INFORME TÉCNICO No. AZQ-DGT-UTV-IT-2020-041

ASUNTO: MODIFICATORIA A LA TRAYECTORIA Y A LA SECCIÓN TRANSVERSAL DE LA CALLE 8 (S60B), VICTORIA CENTRAL - PARROQUIA GUAMANÍ.

D.M. Quito, 22 de abril de 2020

Gráfico 1: Ubicación de la calle 8 (S60B), barrio “Matilde Álvarez”, parroquia Guamaní

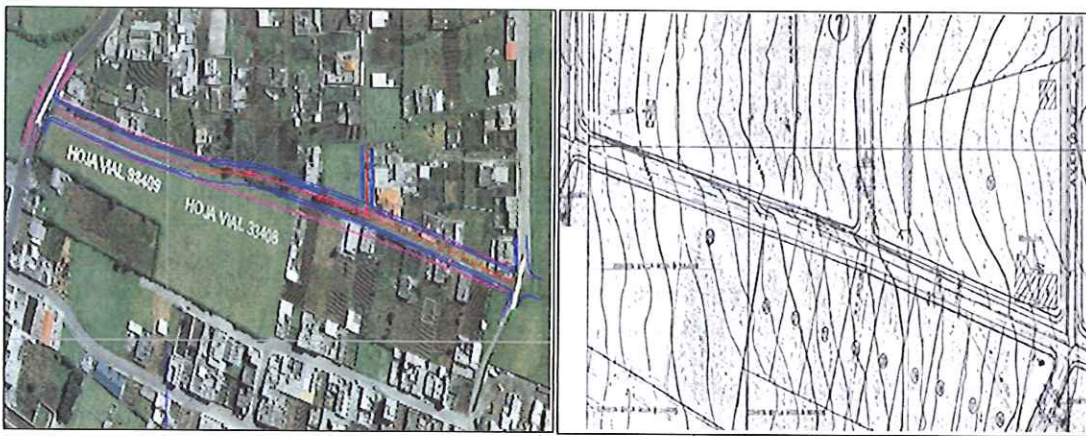
La calle “8” (S60B), se emplaza a lo largo de las hojas de trazado y regularización vial Nro.: 33408 y 33409, dentro de la parroquia Guamaní, en el sector Victoria Central, barrió Matilde Álvarez.

Una vez realizada la inspección de campo, verificada la documentación entregada y procesado el levantamiento topográfico efectuado por los técnicos de la Unidad de Territorio y Vivienda, se determinó que la calle “8” (S60B), desde la abscisa 0+000 hasta la 0+230, se encuentra consolidada con construcciones inmobiliarias de bloque, lo cual motiva la propuesta a la modificatoria del eje y sección de la calle en mención; de tal manera que se ajuste a la sección real disponible in situ, permitiendo que la comunidad cuente con un trazado vial definitivo, que no afecte las construcciones presentes en el lugar y puedan acceder a las obras de infraestructura vial y de servicios básicos. En este sentido, la propuesta de modificatoria a la trayectoria y la sección transversal, ha sido contemplada de la siguiente manera:

Gráfico 2: Sección transversal calle “8” (S60B).

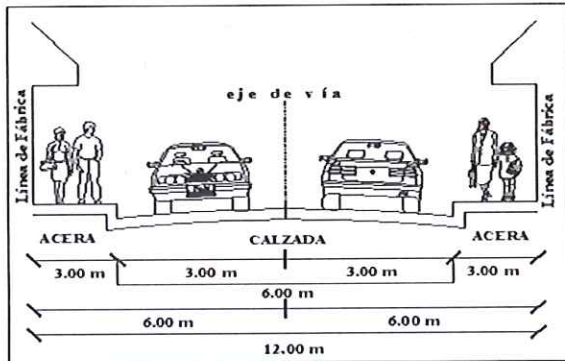
a) **Modificatoria de la trayectoria y la sección transversal – calle “8” (S60B):** Con una longitud total de 406.00 metros, la sección trasversal de la calle en mención ha sido diseñada de la siguiente manera:

Sección transversal total:

12.00 metros

Calzada:

6.00 metros

Aceras:

3.00 metros, a cada lado de la vía

En este sentido; aunque la vía dispone de 406.00 metros de longitud, la propuesta de sección transversal descrita se ajusta a los 12.00 metros disponibles en la realidad del sector, cumpliendo con las dimensiones mínimas de vías urbanas para vías locales del tipo E; estableciendo los anchos de calzada y acera que exige la normativa.
